材質變更通知

HS5B 型 安全開關

茲因 HS5B 型安全開關的樹脂有所變更，特此通知。

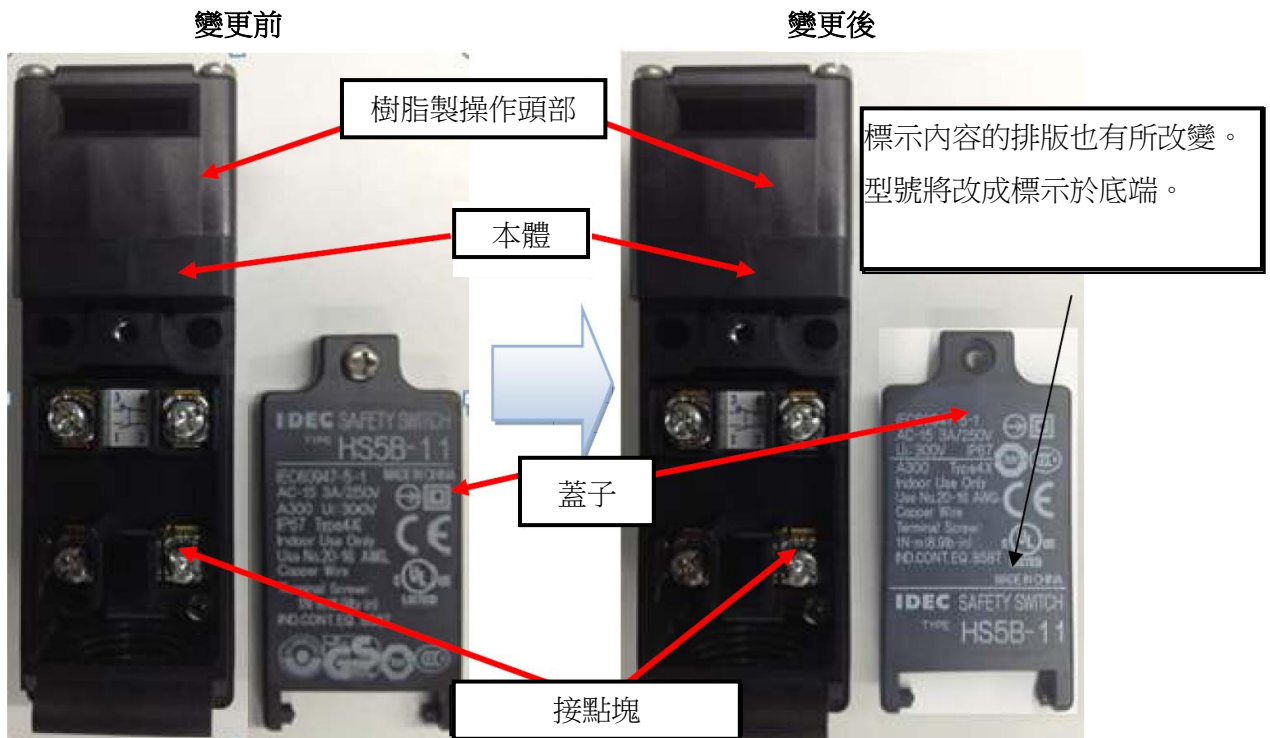
- 樹脂材質變更如下:

材質	
	變更前	變更後
本體	PA66	PBT
蓋子	PA66	PBT
樹脂操作頭部	PA66	PBT
接點塊	PA66	PBT

識 別 標 示

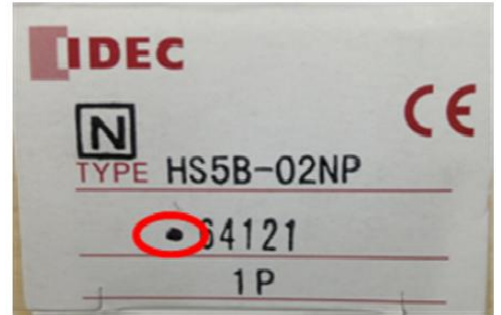
對於使用新的樹脂材質零件的製品，其個裝盒上的批號前方加印「●」(圓點)作為識別符號。
(標示期間:2014 年 9 月工廠出廠品為止)
